NVE. Region Midt-Norge
Vestre Rosten 81
7075 Tiller

Dato: 23.01.2012

NY UTBYGGINGSLØSNING FOR BYGGING AV VEISKI KRAFTVERK / PLANENDRINGSSØKNAD

Vedlegg 1: Kart som viser virkningen av planlagt Veiski kraftverk på inngrepsfrie naturområder.

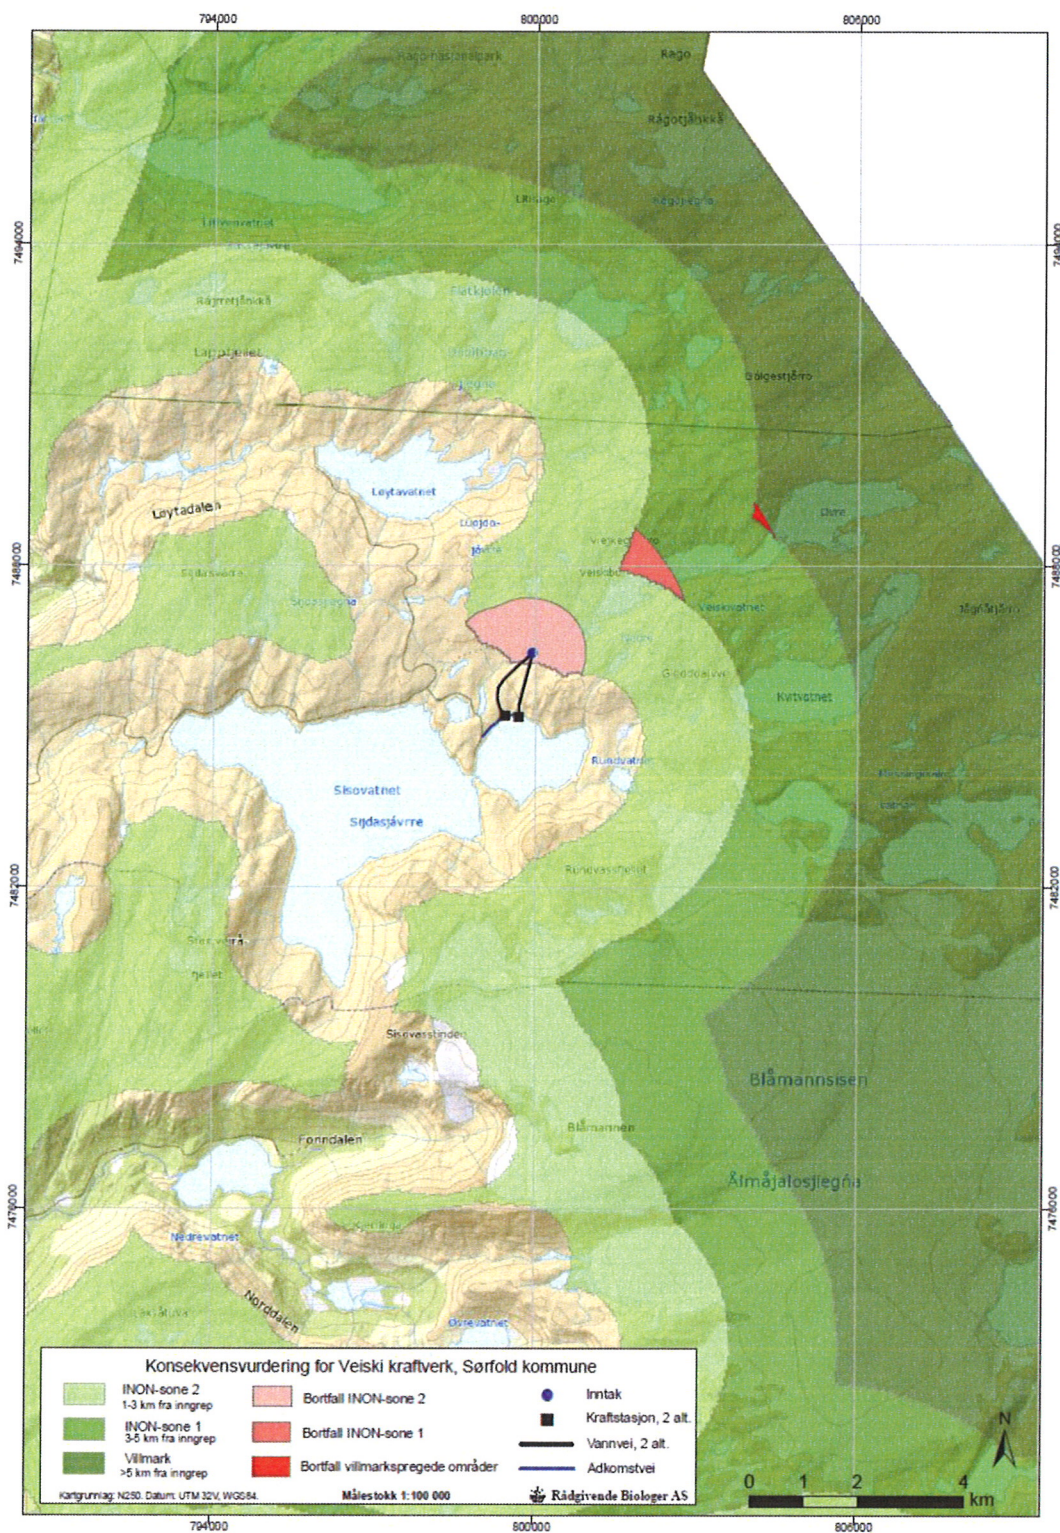
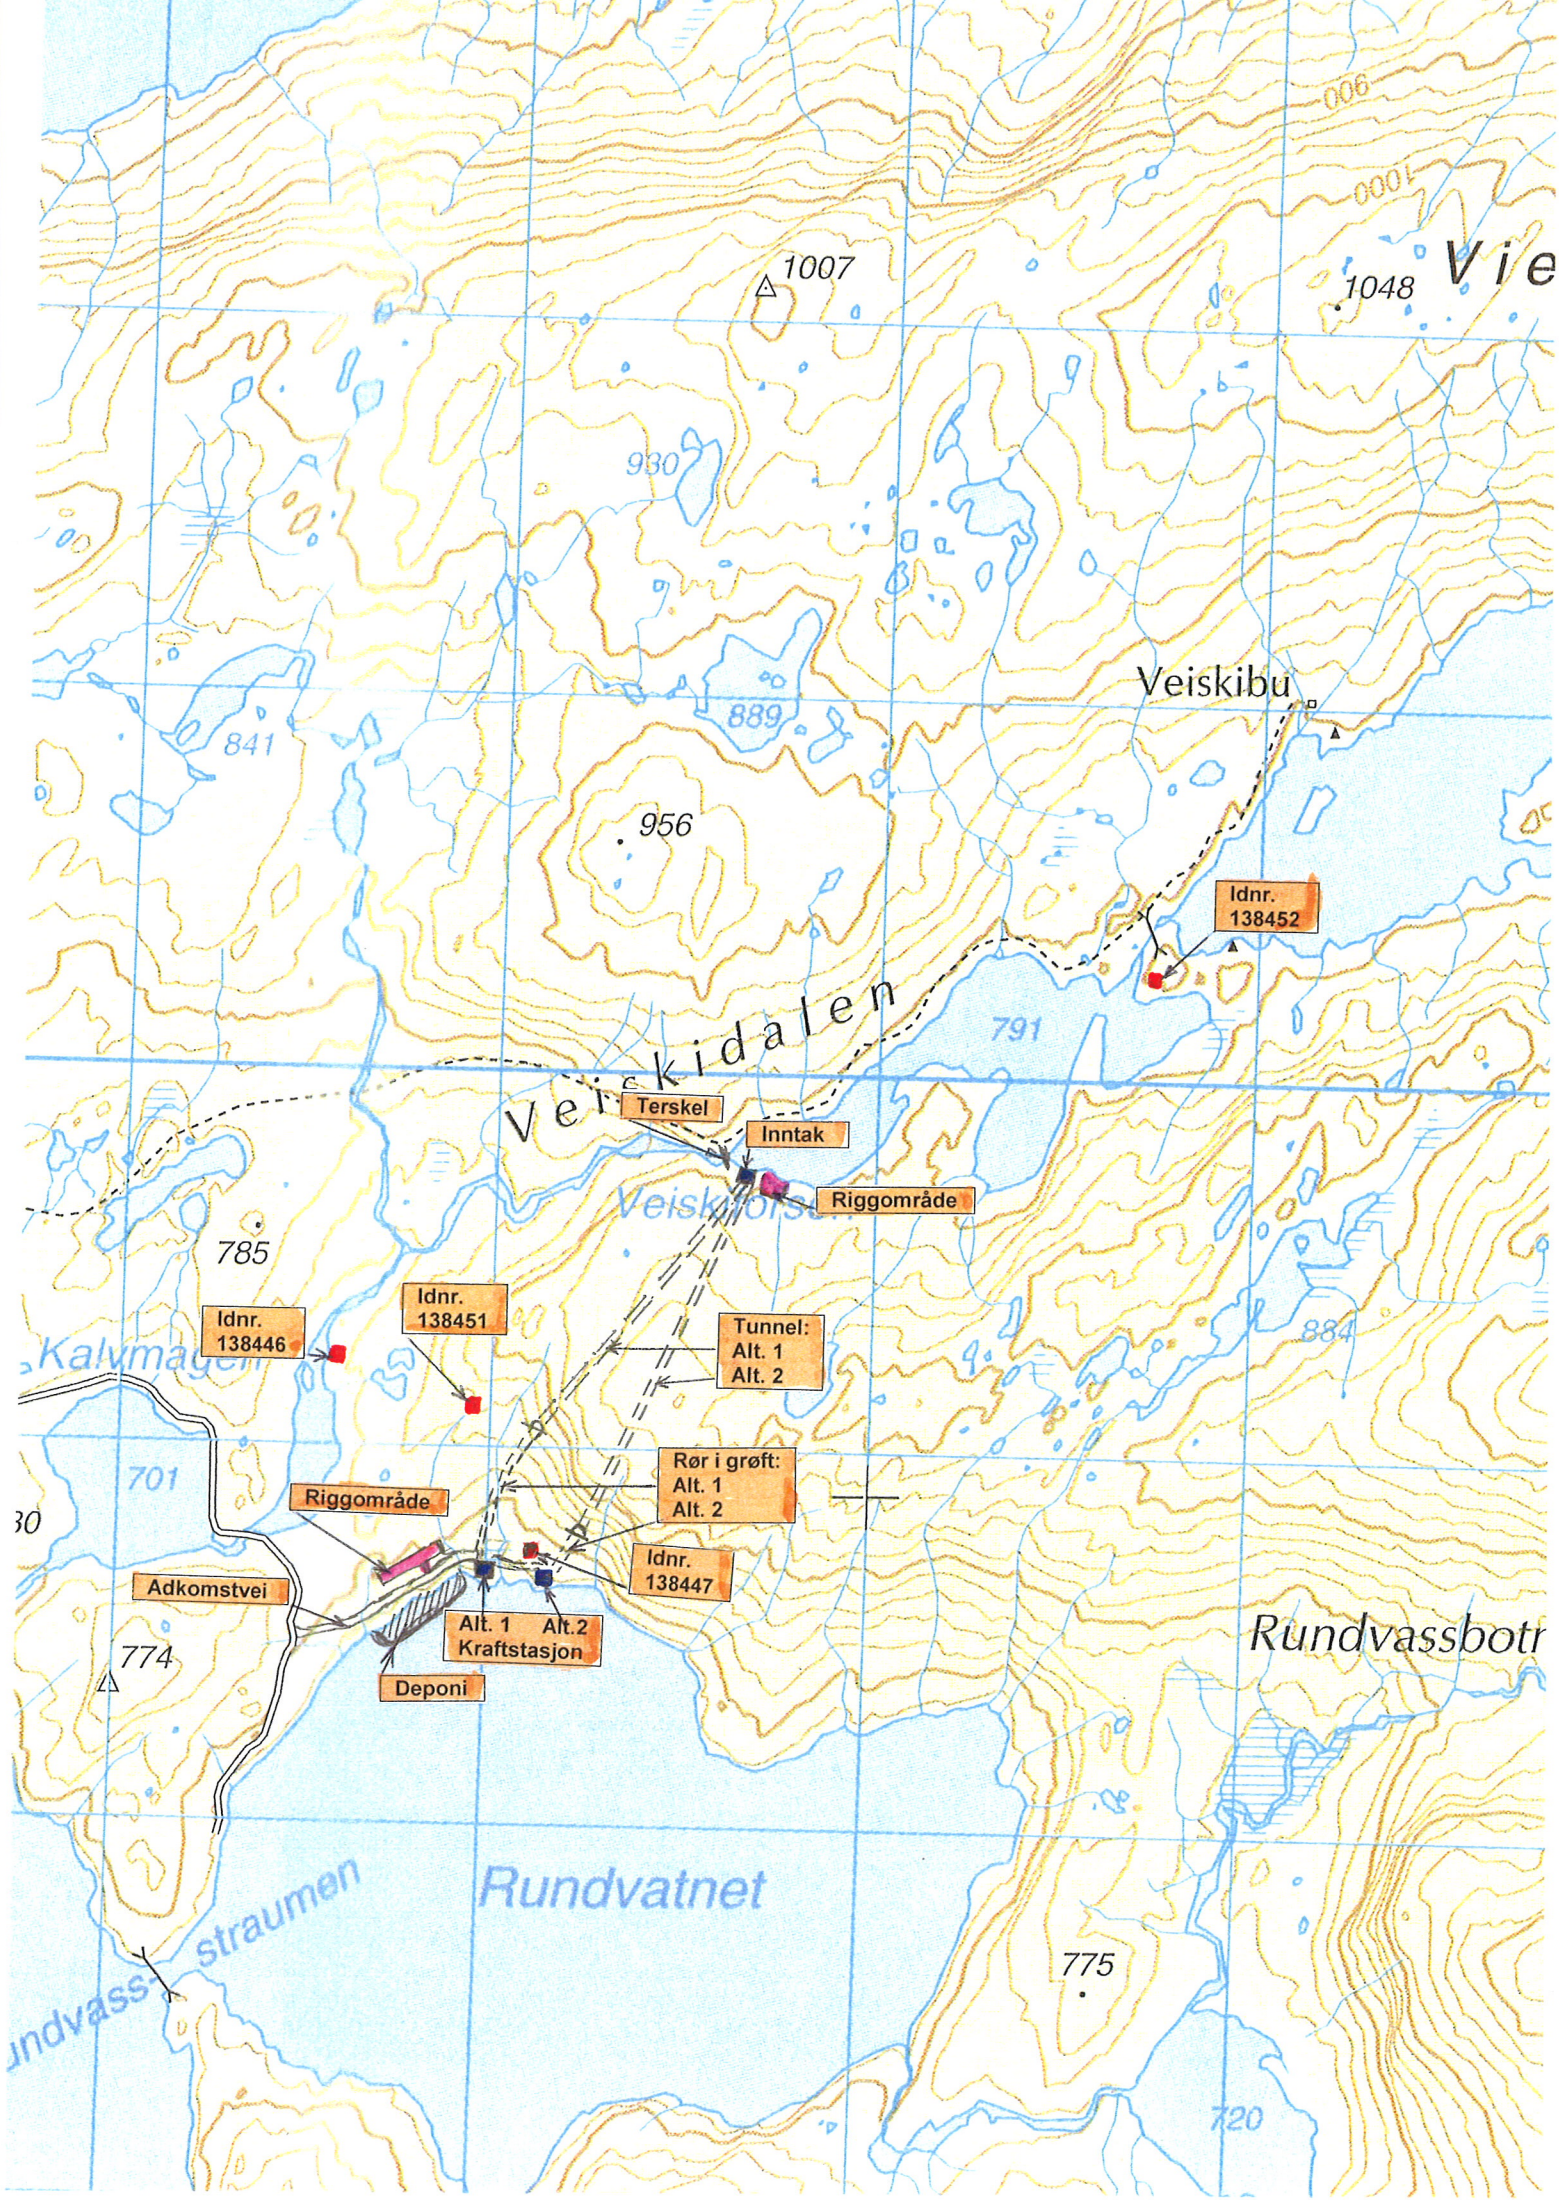
En utbygging av Veiski kraftverk medfører tekniske inngrep som vil redusere og endre INON-soner (**vedlegg 1**). Det er inntaksdammen og berørt elvestrekning nedstrøms inntaket som påvirker de inngrepsfrie naturområdene. En realisering av Veiski kraftverk, vil medføre et netto bortfall av inngrepsfri natur på ca. 2 km² (**tabell 1**). Det meste av bortfallet blir i INON-sone 2 (1-3 km fra tyngre tekniske inngrep). Det planlagte kraftverket medfører også noe tap av villmarkspregede områder. Dette utgjør 0,07 km².

Utbyggingsalternativet for Veiski kraftverk som nå omsøkes, medfører mindre tekniske inngrep og har mindre negative virkninger for inngrepsfri natur enn det tidligere omsøkte alternativet (**tabell 1** og **vedlegg 1**). På bakgrunn av dette vurderes tiltaket å ha liten til middels negativ virkning for inngrepsfrie naturområder.
